Aantal parkeerplaatsen

Maatvoering en bruikbaarheid parkeerplaatsen

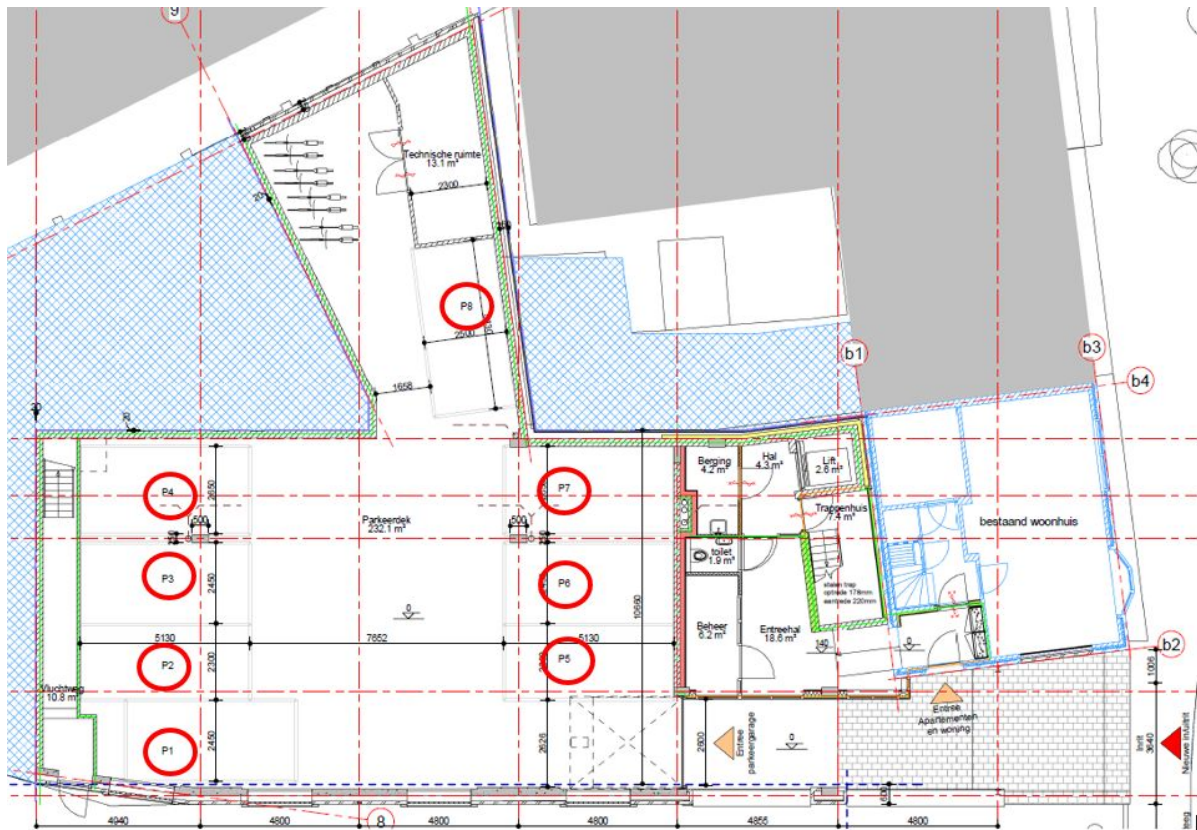
De uitrit komt op de plek waar op de foto hieronder de blauwe auto staat:

Op deze plek eindigt nu een parkeerstrook. De lengte van deze strook is precies lang genoeg voor 6 voertuigen. De inrit verkort de parkeerstrook met zo'n 3m. Dit gaat hoe dan ook ten koste van één parkeerplaats op straat. In de huidige situatie is gezocht of die ruimte op een andere manier is terug te vinden, zodat er nog steeds 6 voertuigen kunnen parkeren. Die ruimte is er bijna niet. Wellicht zou voor de inrit deels gebruik gemaakt kunnen worden van de bestaande inrit in de zijstraat samen met een kleine (max <1m) verbreding naar rechts? (De bestaande inrit staat links op de foto)

Het plan gaat nu ten koste van één openbare parkeerplaats die volgens het beleid gecompenseerd moet worden. De parkeerdruk in deze straat is hoog en neemt door het vervallen van een (deel van een) parkeerplaats toe.
